**RELATÓRIO DE AUDITORIA DE OBRAS PÚBLICAS  
Nº. 080101.01.03.03.009.0118**

**Departamento Estadual de Rodovias - DER**

**Restauração (com aumento de capacidade e  
alargamento de plataforma) da Rodovia CE-293,  
Trecho: Missão Velha – Entr. CE-060 (Barbalha)**

**Figura 2 – Problema de “Borrachudo” (Base)**

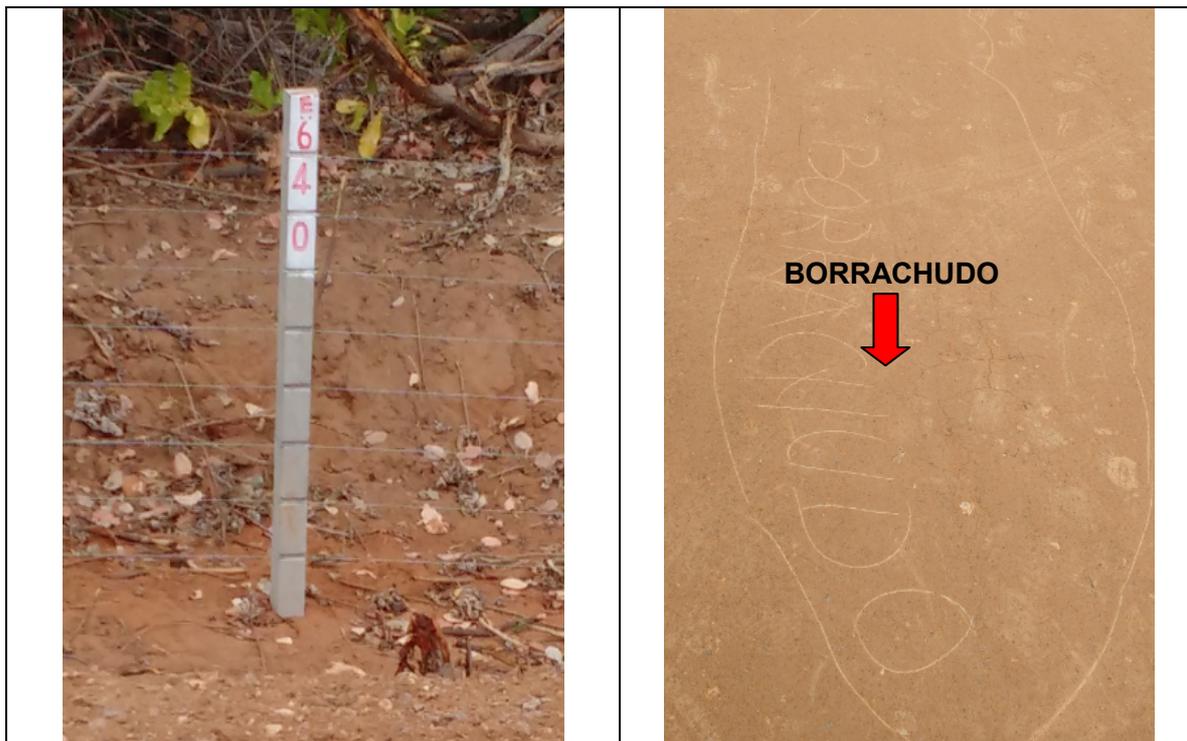
44. Durante a visita de campo foi verificado na Estaca 640, conforme Figura 2, a presença de "solo borrachudo" na camada de base que havia sido finalizada no dia anterior. A auditoria entende que esse problema pode ter sido ocasionado por falha no processo de compactação e/ou no acompanhamento da execução do serviço.

45. Em análise ao Diário de Obras, a equipe de auditoria verificou que o DER realizou anotações solicitando o apoio da Supervisora em tempo integral no trecho e indicou que a Construtora estava pouco preocupada com a qualidade do serviço.

46. Dessa forma, foi solicitado ao DER esclarecimentos acerca do efetivo acompanhamento de sua fiscalização, no sentido de evitar e corrigir as falhas detectadas no controle tecnológico da umidade, uma vez que tais desconformidades impactam na qualidade e durabilidade da obra.

A ocorrência de uma não conformidade na execução de qualquer serviço de solo, sejam camadas de pavimento ou terraplenagem, é passível de ocorrer durante a execução da obra. O fato do serviço ser finalizado pela construtora não significa que ele está liberado para as demais etapas. Todos os serviços do DER são inspecionados e controlados conforme a especificação. No caso específico, constatado pela auditoria, ocorreu em uma estaca (640) a presença excessiva de água, o chamado “solo borrachudo”, isto não quer dizer que o acompanhamento da obra está falho, pois o controle é estatístico, o próprio DNIT, na sua especificação, citado pela auditoria, indica um controle da umidade a cada 100,00 m, ou seja, a cada 5 estacas, eventualmente pode uma estaca dentro deste intervalo não ter o controle de umidade realizado e a não conformidade não ser percebida no momento da execução. A fiscalização do DER e a equipe de Supervisão marcam presença constante na obra e nenhuma etapa de serviço é liberada sem antes ser corrigida qualquer falha detectada e que a camada de base, nesta estaca, foi reexecutada corrigindo-se o excesso de umidade. [sic]

Esta Controladoria entende que a ocorrência de uma irregularidade em uma estaca específica é passível de ocorrer sem que haja falha da fiscalização. Entretanto, o Diário de Obras indicou a necessidade de permanência da Supervisora em tempo integral, uma vez que os serviços executados pela empresa construtora, no trecho da estaca 640, necessitavam de um melhor acompanhamento.

Dessa forma, apesar da manifestação do órgão auditado citar que todos os serviços do DER são inspecionados e controlados, bem como informar que o trecho apontado foi reexecutado, o órgão não apresentou documentos e ensaios comprovando a correção da irregularidade constatada, nem informou as providências para a melhoria do acompanhamento da obra.

**Recomendação nº. 080101.01.03.03.009.0118.002** – Aprimorar, doravante, o acompanhamento e a fiscalização do controle tecnológico dos serviços executados pela empresa construtora.
